タダノサービス情報 <ラフテレーンクレーン>

TSV12-039

流体式リターダ冷却水用ホースの交換について

【ホースの損傷例】

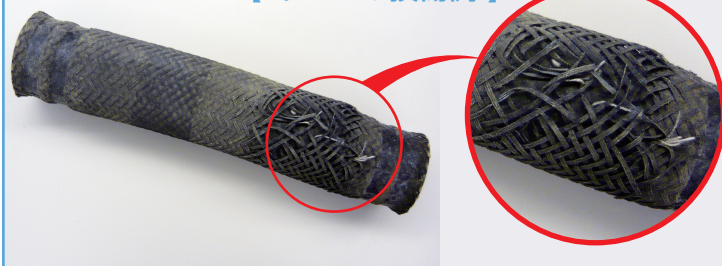
このホースは使用経過とともに劣化するため定期の交換が必要です。定期交換せず、継続して使用すると、ホースが損傷して冷却水が漏れ出し、エンジンを損傷させるおそれがあります。

また、使用環境や使用条件等により、定期交換時期に達する前に損傷する場合もありますので、定期点検を実施して異常があった場合は、直ちに交換してください。

本ホースは、4年毎または稼働時間4,800時間毎交換の重要定期交換部品に指定されておりますので、定期的な交換をお願い致します。
